MONTAUROUX

Tourrettes, le 19/09/2025

Objet : Avis sur l'arrêt de la révision du PLU

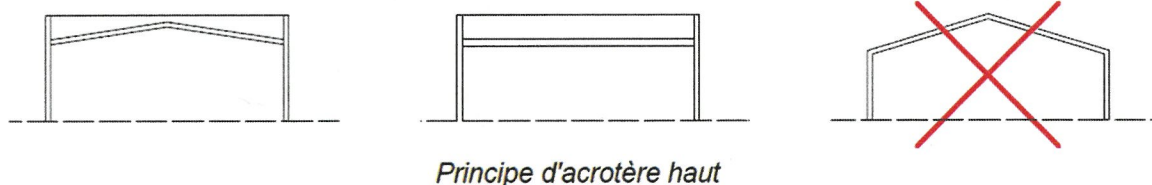
D- Implantation des constructions par rapport aux voies et emprises publiques

Modifier les 15 m des limites d'emprise des routes ouvertes à la circulation automobiles à 5 m.
(De nombreux terrains sont passés en zone UJ et cela pénalise les projets d'extension du bâti existant.
Lorsque l'on regarde le bâti, les 15 m ne sont pas appropriés.)

Pour le retrait de 25 m de l'axe de la RD 562 et 15 m de l'axe de la RD 37 indiquer à l'exception de l'emprise au sol existante avant l'approbation du PLU afin de permettre la réhausse du bâti. (idem pour les autres zones du PLU).

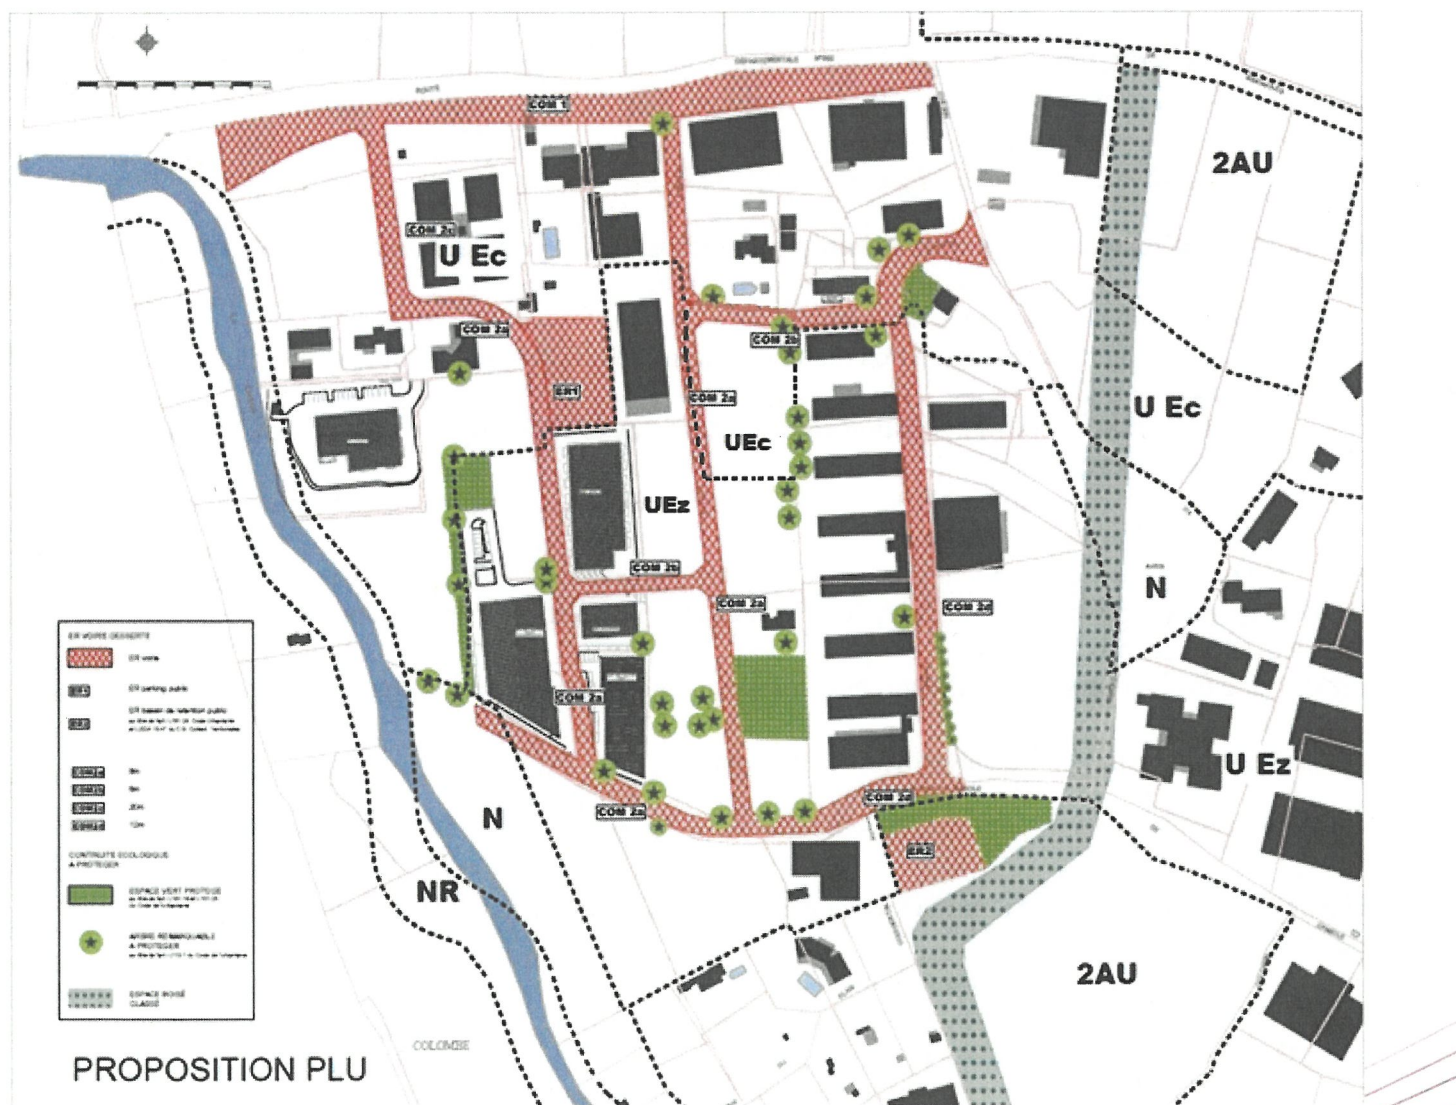
- Les terrassements et les remblaiements de sols -notamment ceux pour mettre hors d'eaux le bâtiment- ne doivent pas modifier l'écoulement naturel des eaux de ruissellement.

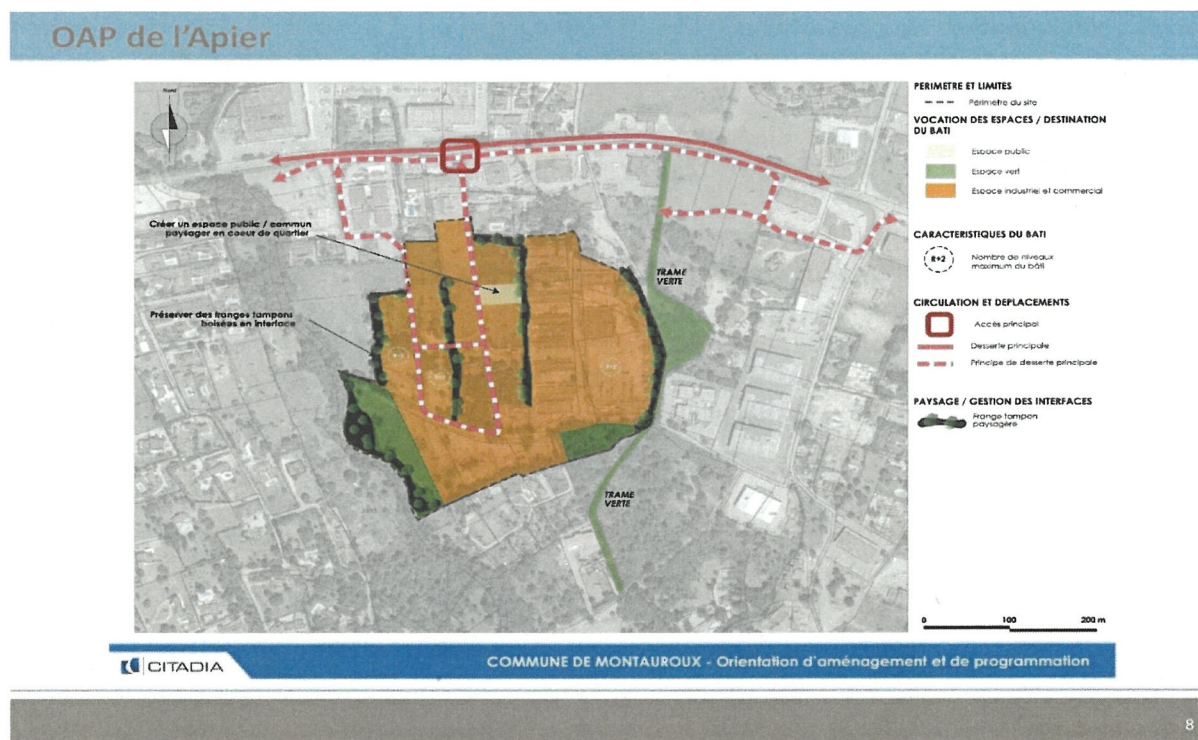
Les permis de construire devront justifier par une notice un plan topographique de l'existant et un plan altimétrique précis du projet, permettant de juger des modifications

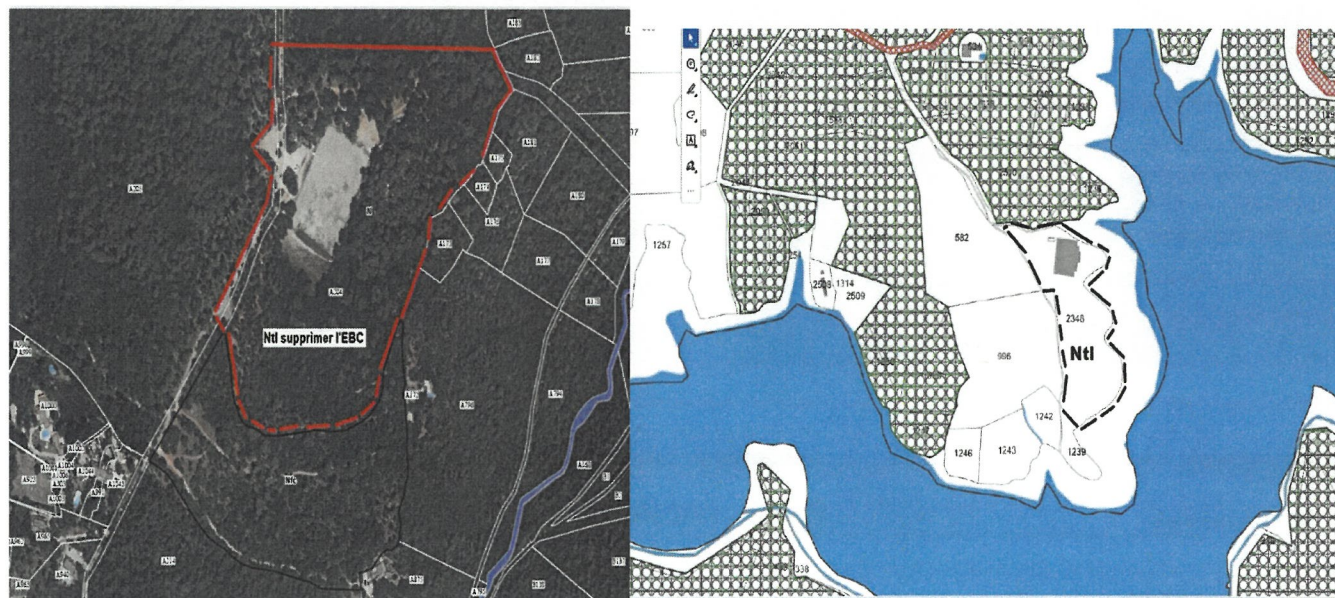
Remettre les parcelles G2207 et G 2205 en zone 2AU jusqu'à la fin du moratoire sur l'eau.
 Un emplacement réservé existe devant les dites parcelles sans un numéro et un objet d'ER
 Un repérage des arbres a été effectué afin de les conserver (voir annexe1)
 Demander qu'une étude de sol pour l'infiltration soit réalisée afin de convenir du bassin de rétention.
 Imposer pour les parkings un bassin décanteur et contrôler avant fermeture ledit bassin.

Zones N et A : autoriser les remblais et déblais nécessaires aux constructions.

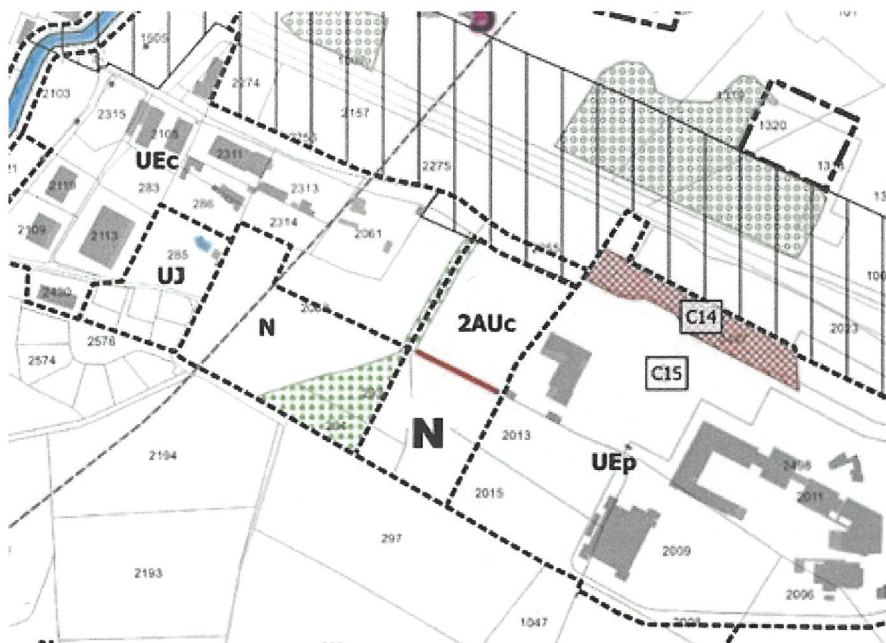
Revoir la fiche de rétention des eaux pluviales (note de calcul) : fournir l'étude de sol à supprimer

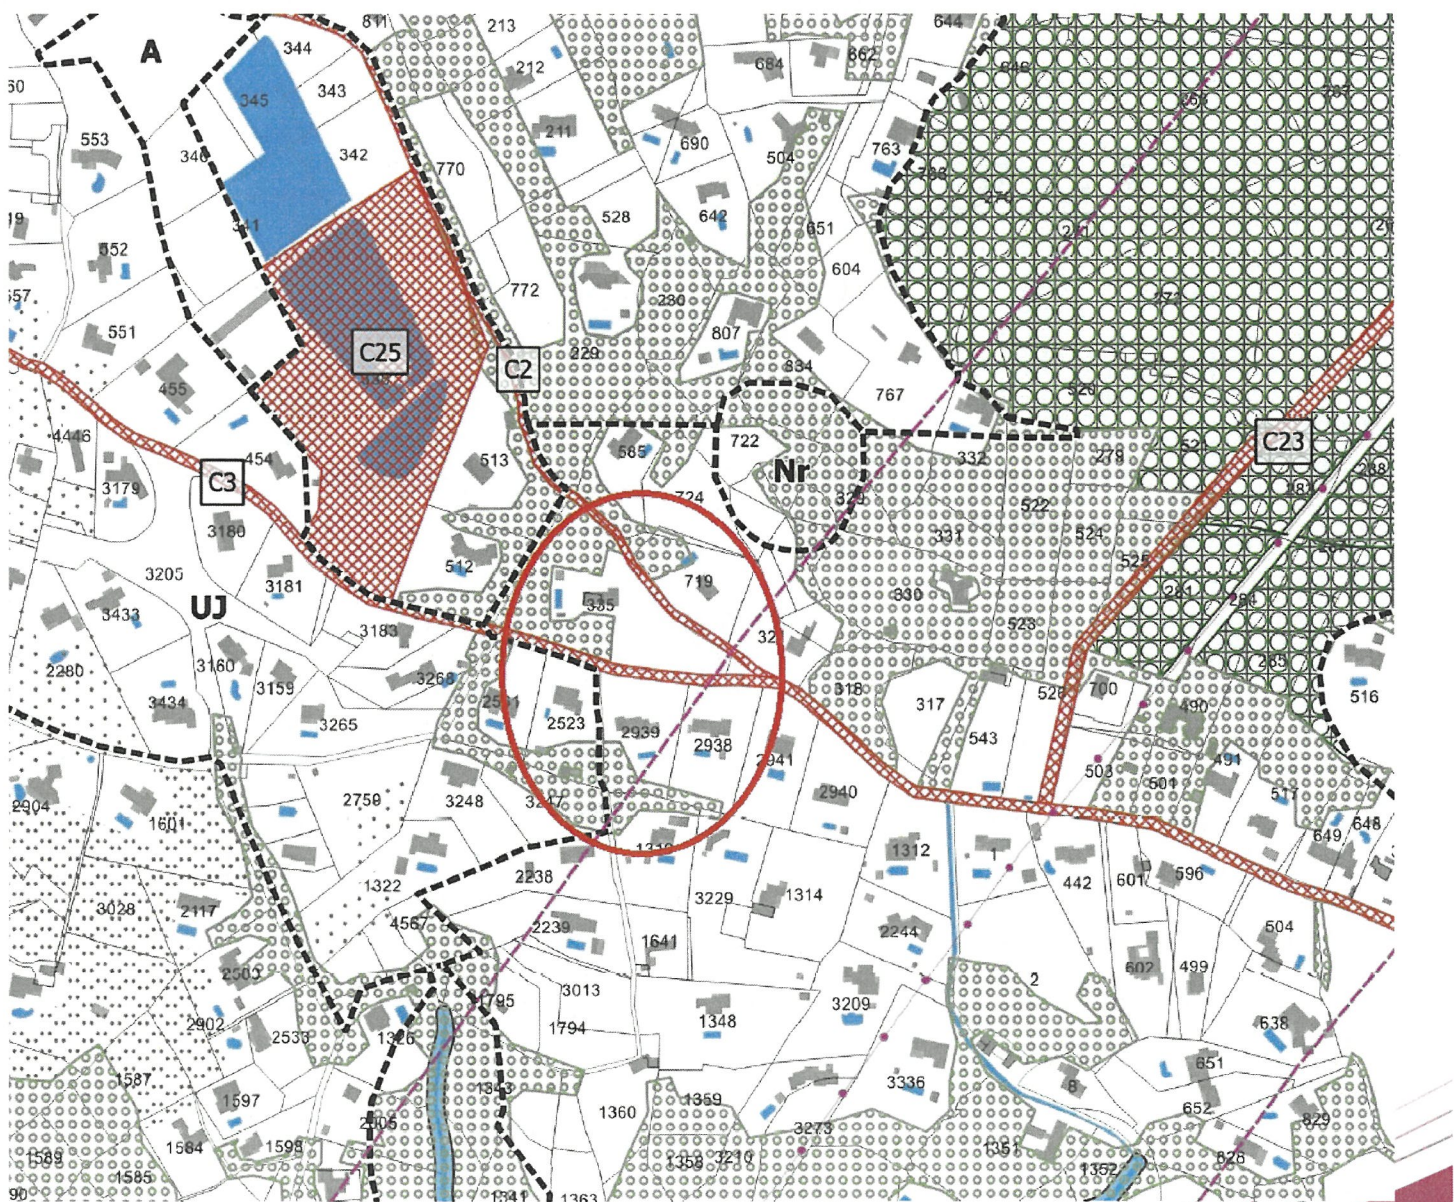
Modifier la zone 2AUc en 2 AUp c'est un terrain appartenant à la commune (v/plan)

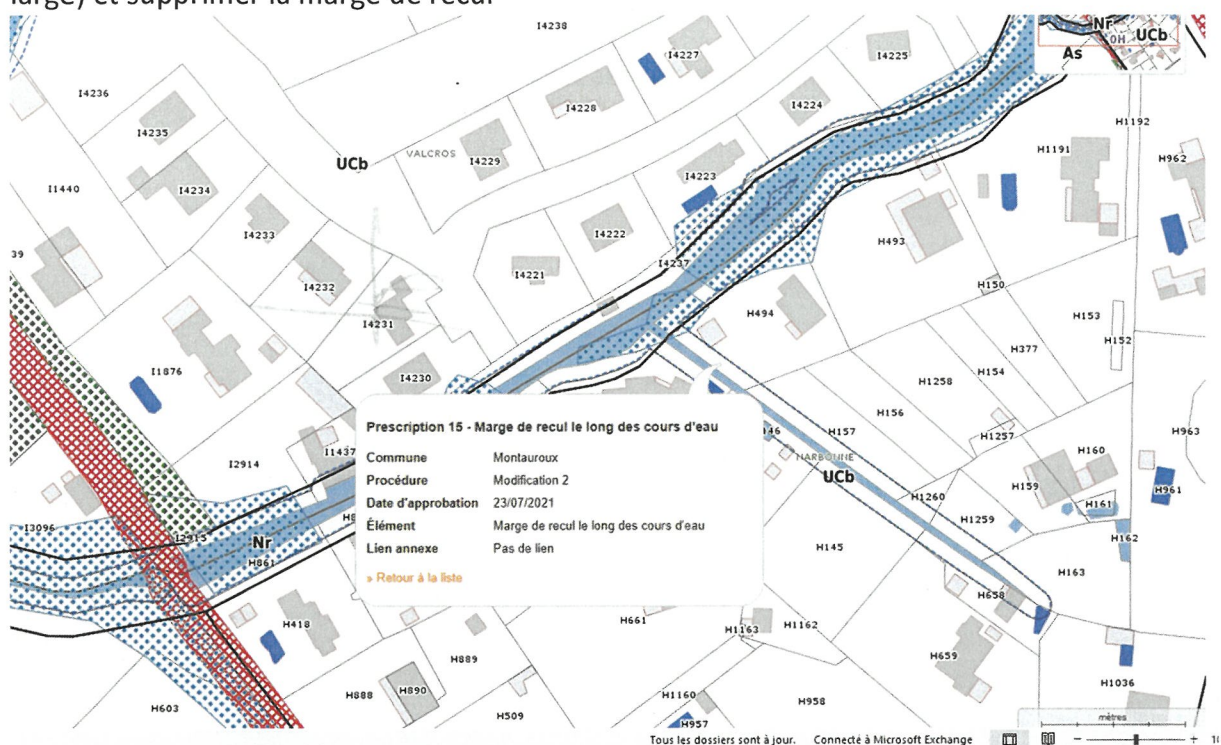
Inclure les parcelles G335, G 2939, G 2938 dans la zone UJ

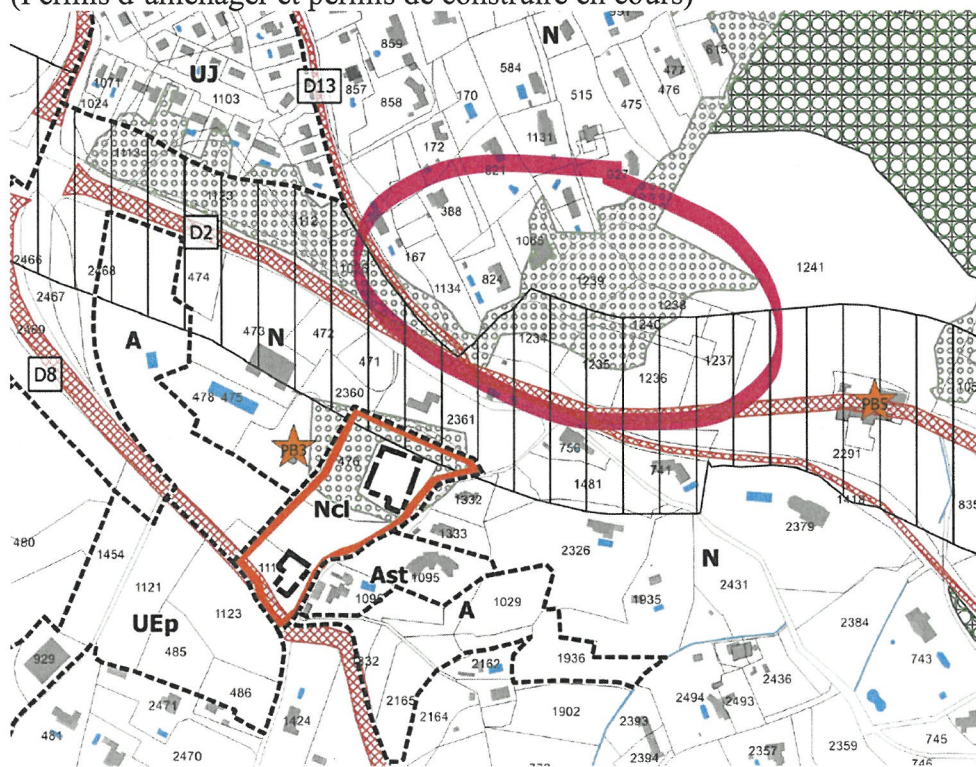
Supprimer PMS3 sous la place du Clos : le long de la route d'accès au village, au droit où se situe une servitude de vue, la hauteur des constructions ne doit pas excéder le niveau de la chaussée de la RD (Ou est la servitude de vue ?)

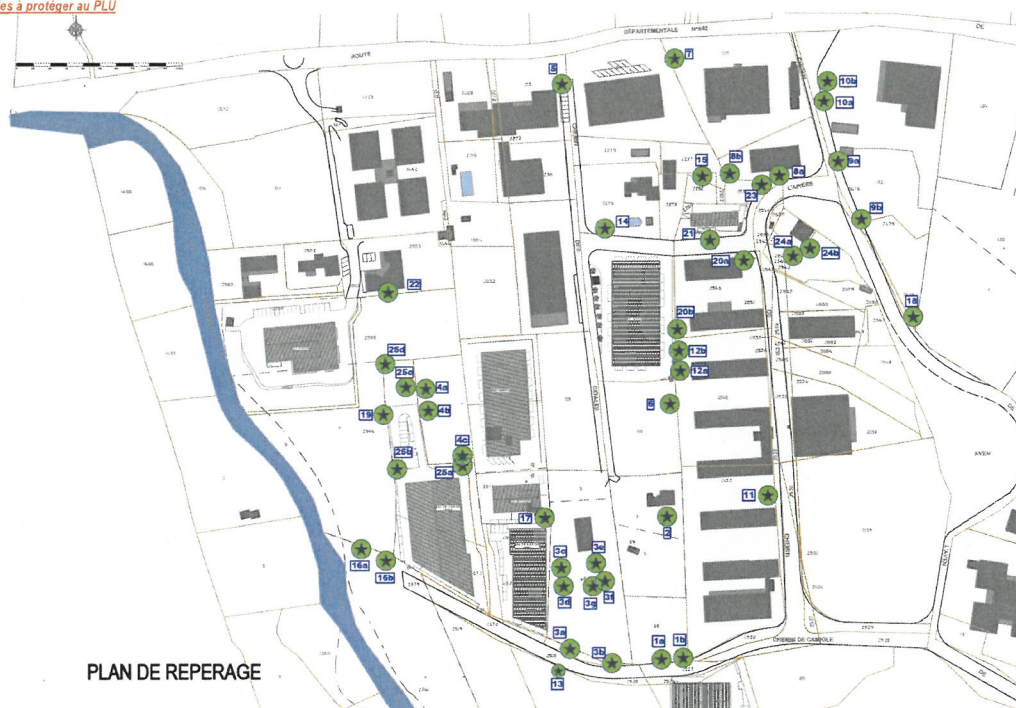
Supprimer les espaces verts à protéger du lotissement « Rostagno ». Parcelles H 1239/H1238/H1235 (Permis d'aménager et permis de construire en cours)
